TRANS/WP.29/862  
18 juillet 2002

Forum mondial de l'harmonisation des règlements  
concernant les véhicules (WP.29)

PROJET DE COMPLEMENT 7 A LA SERIE 09 D'AMENDEMENTS  
AU REGLEMENT No 13

(Freinage)

"Figure 1B

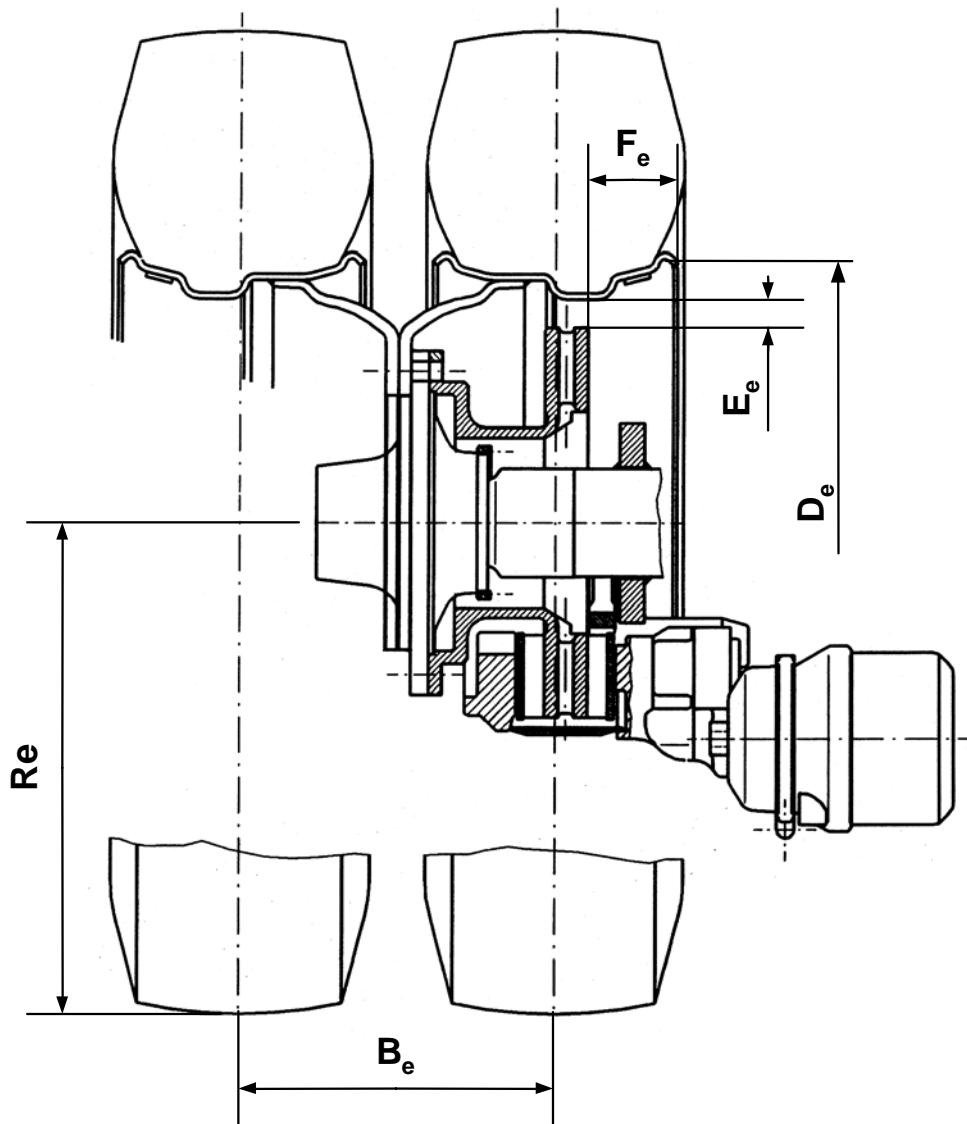
La figure 1 devient la figure 1A.

Insérer une nouvelle figure pour les freins à disque, ainsi conçue:

Be (mm)	De (mm)	Ee (mm)	Fe (mm)	Re (mm)

"Figure 2B

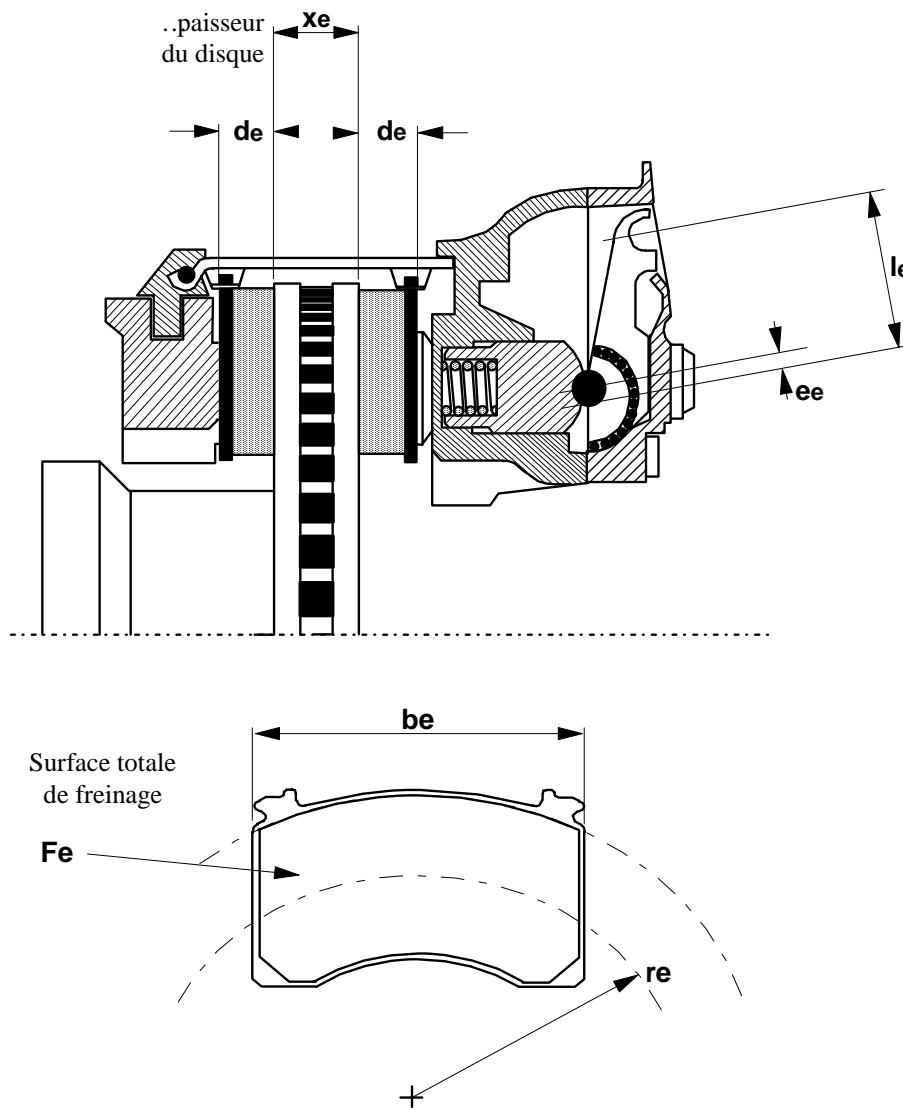
La figure 2 devient la figure 2A.

Insérer une nouvelle figure, pour les freins à disque, ainsi conçue:

$l_e$ (mm)	$e_e$ (mm)	$d_e$ (mm)	$x_e$ (mm)	$r_e$ (mm)	$b_e$ (mm)	$F_e$ ( $cm^2$ )

Diagramme 1

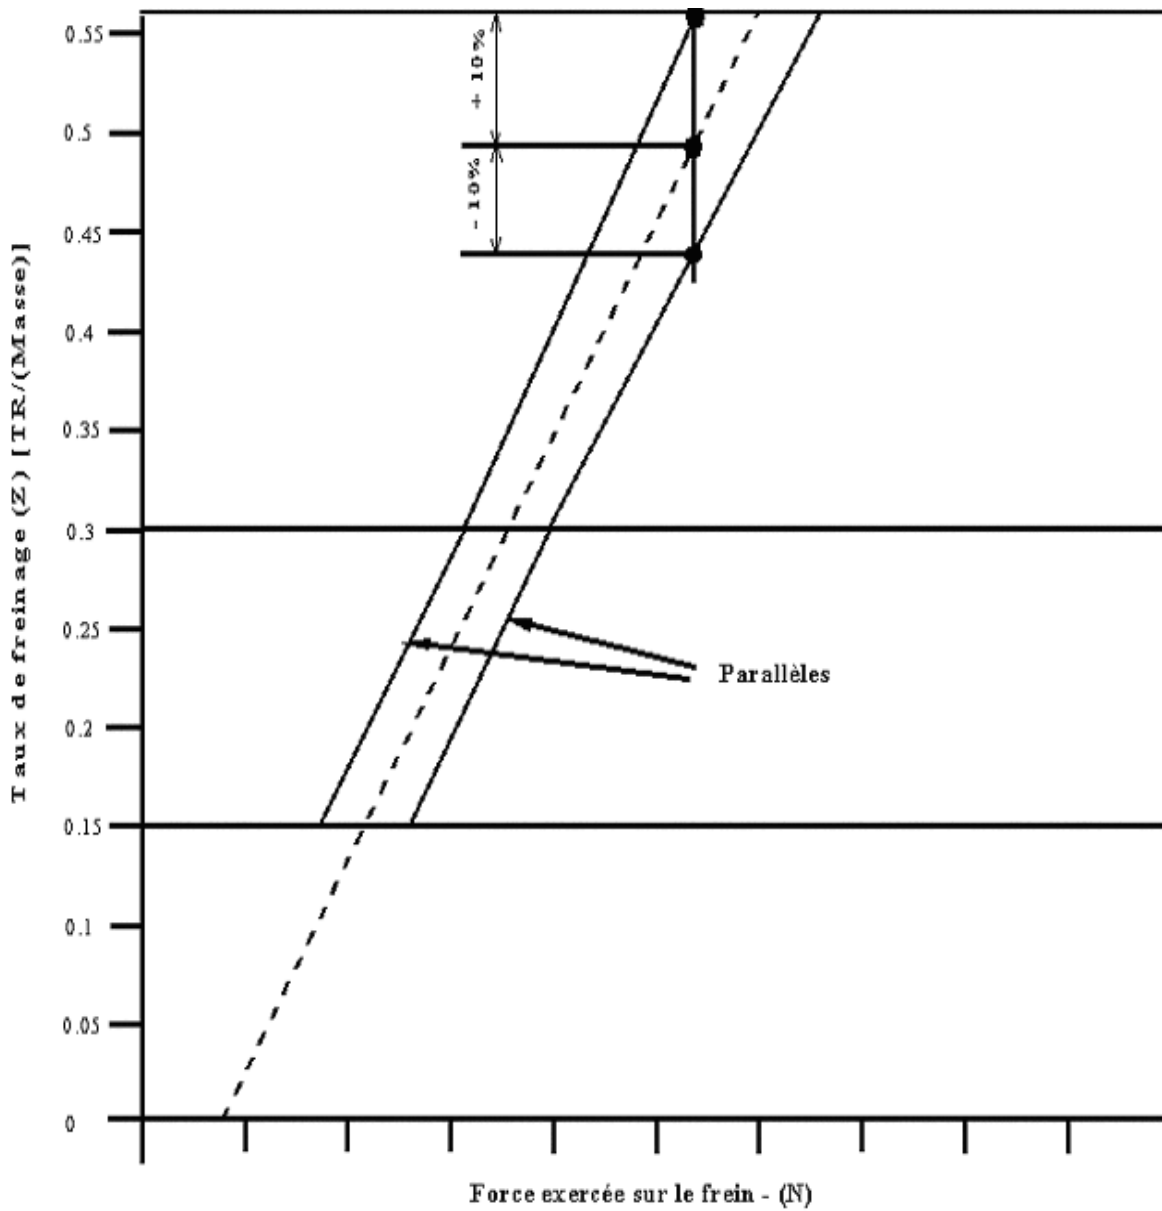
- 4.4 Méthode d'essai
  - 4.4.1 Préparation
    - 4.4.1.1 Il faut, conformément au modèle du diagramme 1, tracer un graphique définissant les variations d'efficacité acceptables, en utilisant le facteur de freinage déclaré par le fabricant.

- 4.4.3.5 Pour chacun des freinages visés au paragraphe 4.4.3.4, le taux de freinage est calculé, corrigé pour tenir compte de la résistance au roulement, et porté sur le graphique mentionné au paragraphe 4.4.1.1 de la présente annexe.
